別紙1：学識経験者の助言

打合せ記録簿

第1回	前回	令和 年 月 日		追 番	1/4	
発注者	東北農政局 山王海葛丸農業水利事業所			受注者	[redacted]	
件 名	山王海葛丸農業水利事業 稲荷頭首工実施設計業務			整理番号	1	
出席者名	学識経験者	[redacted]		日 時	令和 6 年 12 月 11 日 (水) 14:00 ~ 15:20	
	受注者側担当	[redacted]		場 所	[redacted]	
打 合 せ 資 料						
河川平面図及び横断面図、現地写真						
打 合 せ 要 旨						
堆砂除去の横断形状、効果的なパイピング対策						
確 認 事 項						
同上						
議 事 内 容						
学 : [redacted] [redacted]						
稲荷頭首工の改修設計を行うにあたっての課題について、河川工学の知見からご指導頂きましたので、内容を実施設計に生かすためにも、以下の文章に纏めさせて頂きました。 1. 堆砂除去について [redacted] : 山王海三期事業では、稲荷頭首工の土木構造物は既設利用を前提に、全面更新は行わない改修計画を立てています。堰上流側は堆砂除去を行う計画になっているのですが、現状では取水口に堆積物などの障害もなくトラブルも聞いておりません。そもそも堆砂除去を行う必要があるのか、また行う場合はどのような河川横断形状の仕上がり断面（ミオ筋）がよいのでしょうか。 学 : 現状の河川状況を見る限り、良好なミオ筋が形成されている。水の流れは直線にみえても実際には蛇行を繰り返しながら流れている。滝名川では下図のようなミオ筋になっている。

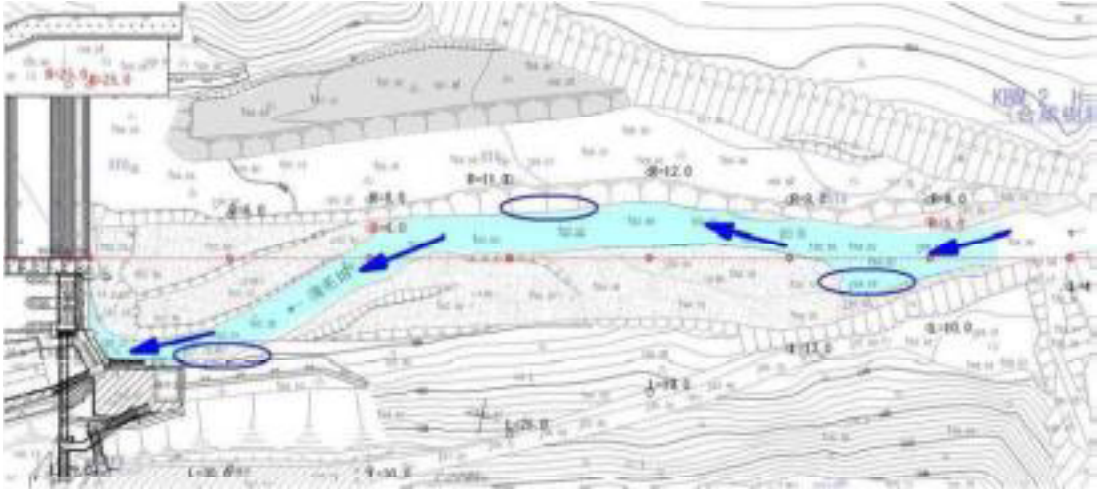
学：取水口に向かってミオ筋が出来ていることから、現状を改変して堆砂除去を行うと、かえって固定堰のある(右岸側)にミオ筋が形成されるなど取水口側に堆積しやすい条件にもなりかねない。したがって、計画洪水量が確保できる断面であれば、現状の堆砂した断面で問題ない。

：測量した結果、上図の灰色部分には H25 年災害復旧時の掘削残土が山積みにされており、固定堰天端高よりも 2m 程度高く盛り上げられていました。ご指導を頂いたとおり、河積阻害に該当する部分の堆砂範囲は撤去し、それ以外は自然形成の状態で残す考えとしたいと思います。

2. 導流壁の漏水対策について

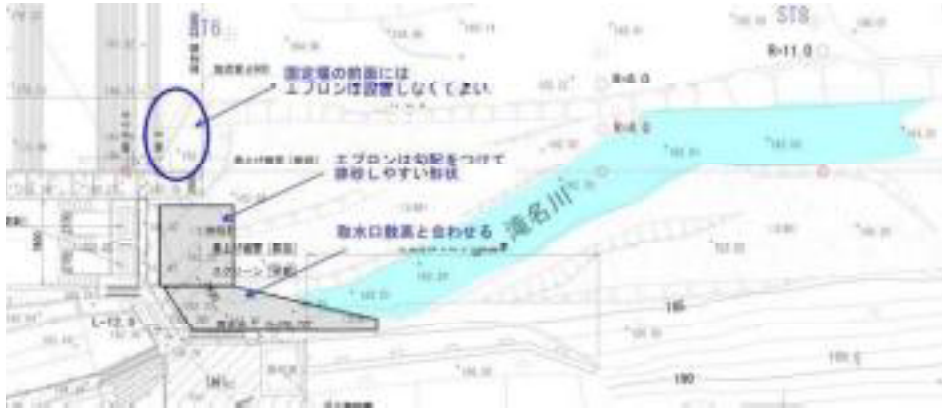
：現地調査を行った結果、導流壁の壁面から漏水が確認されており、取水工付近からの吸出しによってパイピングが生じているものと考えています。また、取水工付近の河川内でボーリング調査を行った結果、取水工フーチングは岩着しておらず、1m程度の隙間があることも判明しております。先月には施工計画に関してのホームドクター検討会が行われ、外部委員の方より「上流側へ水叩きを構築してみてもどうか」という意見を頂戴しております。河川状況からどのような対策工が効果的であるかご指導を頂きたいと思います。

学：上流のミオ筋形成から判断して、取水口付近は堆砂しにくいものの洗堀を受けやすい状態にある。したがって、遮水効果を期待するためにもエプロンを設置する案は良いと思われる。

学：エプロンの設置範囲は下の添付図のとおりとし、取水口敷高(EL182.550)と土砂吐敷高(EL181.610)に分けて段差を付けた方が、土砂吐を全開にした場合に排砂しやすくなるを考える。取水口前面のエプロンは、護岸基礎が流亡していることを考慮すると、ブロック積護岸の範囲まで伸ばすのが望ましい。

取水工カットオフ案

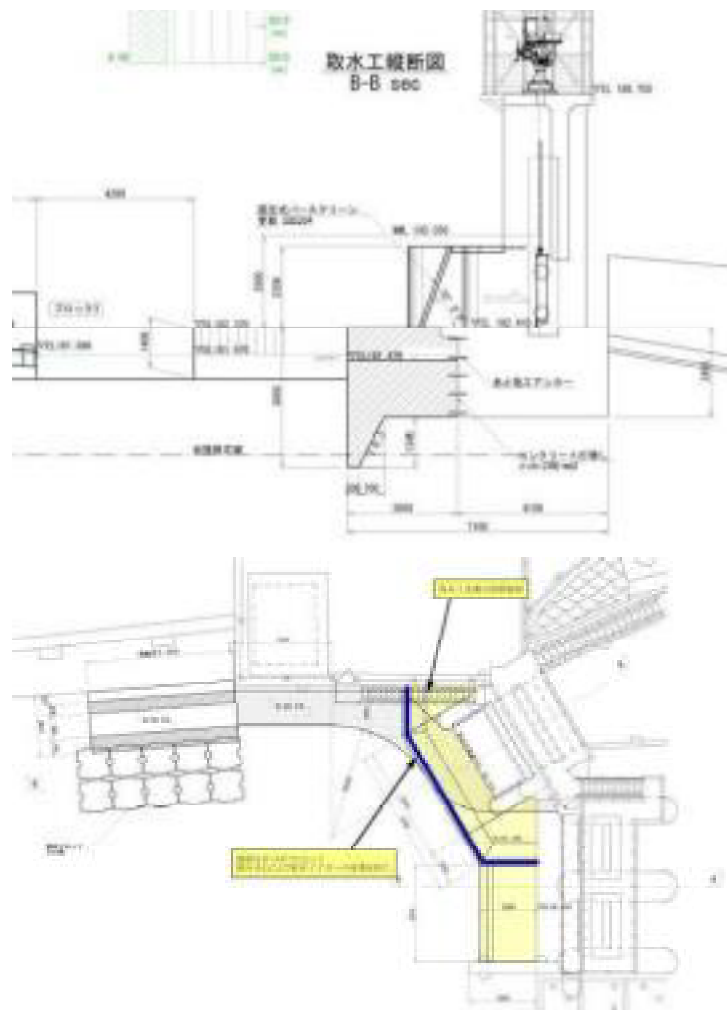
第2回	前回	令和 年 月 日	追 番	1/4
発注者	東北農政局 山王海葛丸農業水利事業所		受注者	
件 名	山王海葛丸農業水利事業 稲荷頭首工実施設計業務		整理番号	2
出席者名	学識経験者		日 時	令和 7 年 1 月 22 日 (水) 14:00 ~ 15:00
	受注者側担当		場 所	
打 合 せ 資 料				
エプロン図、河床解析結果				
打 合 せ 要 旨				
エプロン形状及び設置範囲				
確 認 事 項				
同上				
議 事 内 容				
学 : 前回打合せにおいて、パイピングの止水対策に関する助言を頂きましたので、止水対策の検討を行って来ました。その構造や形状についてのご意見やご指導の内容を以下の文章に纏めさせていただきます。 1. 止水対策について ：ボーリング調査の結果より、パイピングの要因は、土砂吐フーチングの埋戻し材の止水性が不十分であったために取水工基礎の下面に水ミチが形成されている可能性が高いと判断しています。このため、下図のように取水工の上流側にエプロンを設置し、端部のカットオフ先端下方を岩着させ、取水工付近を取り囲むことで止水させる構造について検討を進めました。  エプロン案 ：一方で、維持管理の省力化のため、取水ロススクリーンの塵芥集積は新たにジブクレーンを設置することから、作業スペース確保のために取水工の導流壁及びフーチングを前面に張り出す構造に変更となります。その構造を利用して、既設フーチングに掘削影響がないよう 1.5m 張り出した端部にカットオフを設ける案（取水工カットオフ案）についても検討を行いました。エプロン案と異なり、カットオフ延長も短く施工性、経済性もよいことが利点に挙げられます。当社としては、後者の取水工カットオフ案を提案したいと考えています。

学：いずれの案もカットオフ先端を岩着させることで止水性は確保されており、構造的に問題ないと思われる。後者の場合はエプロンを張らなくてもよいが、現状の堆積土砂[赤色範囲]が、経年的に土砂吐前面に移動していく可能性もある。取水口前面に堆砂することは望ましくないため、管理面において洪水時には土砂吐ゲートを開けるなど、操作管理規定に則ったゲート操作が必要である。

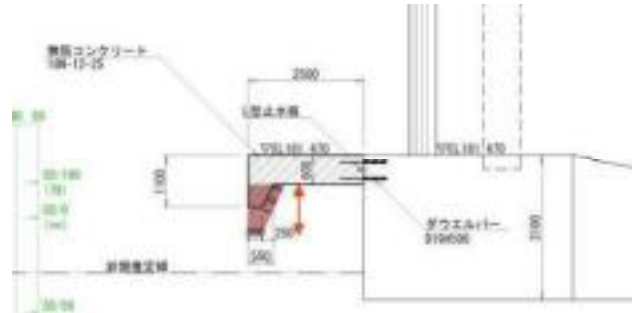
学：土砂吐前面のエプロン端部のカットオフは、底版下面より 1m 程度根入れさせた方がよい。洪水によって上流エプロンが捲れて被災した事例もある。エプロン前面には護床ブロックは設置しなくてもよい。

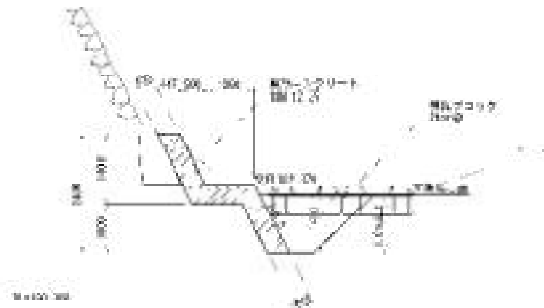
：上流のブロック積基礎は、洗堀による河床低下のために根入れ不足となっています。河川の災害復旧工法を参考に、基礎コンを前面に打設した根継ぎ工を設けて、護床ブロックを置く計画としました。

学：問題ない。

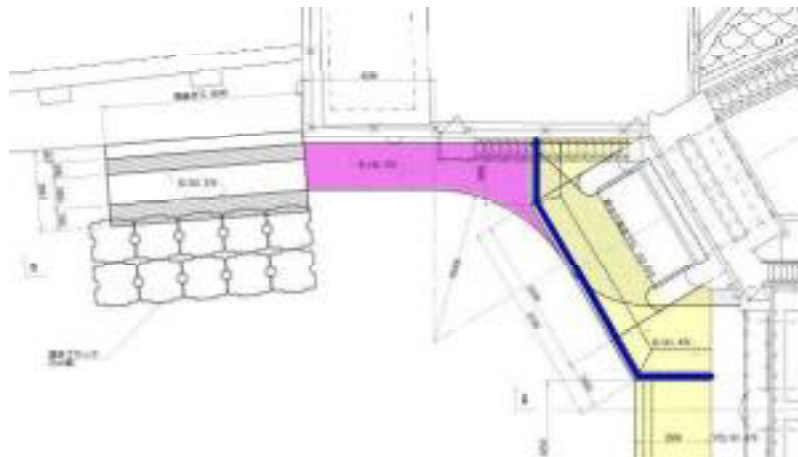
：根継ぎ工の水平部分の面を取土工敷高と同じ高さに設定し、その間も導流壁でつなげることで、土砂吐に向かってスムーズな流れが形成される構造としました。この導流壁（ピンク）は必要でしょうか？

学：水の流れを考えると連続してつなげた方がよい。

2. 取水口スクリーンについて

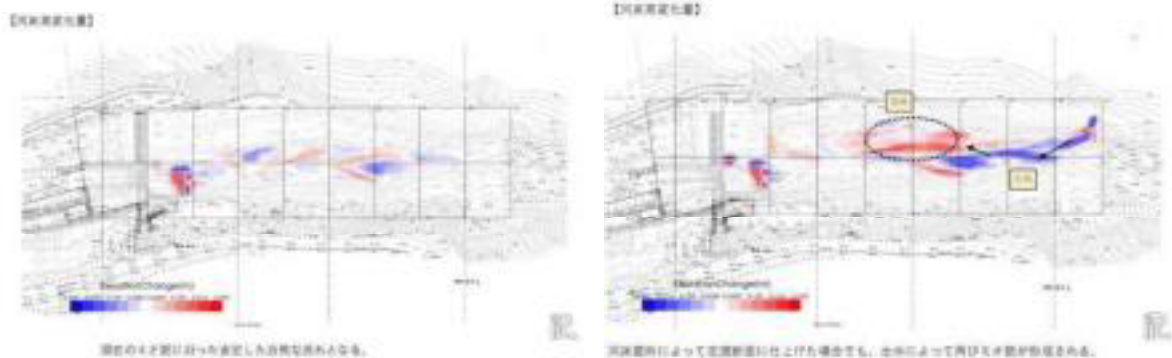
学：取水口スクリーンは、導流壁より内側に食い込んだ位置になると、ゴミが溜まりやすい傾向にあることから、取付け位置を少し前方へ設置させる方がよい。取水工のゴミは掻き揚げるのではなく、河川の本川側へと戻す方が、処分費も不要であり最近ではそのような事例が多い。

塵芥を掻き揚げないスクリーンとして、ローラスクリーン（ディスクスクリーン）形式がある。北海道石狩川にある神竜頭首工で使われているために、参考にされたい。ただし、水流方向に対して取水口が直角方向に取り付けてある場合に適用されているため、稲荷のように斜めに取付け角度をもつ場合は適用しにくい可能性がある。

：ありがとうございます。当社の方でも調べてみます。
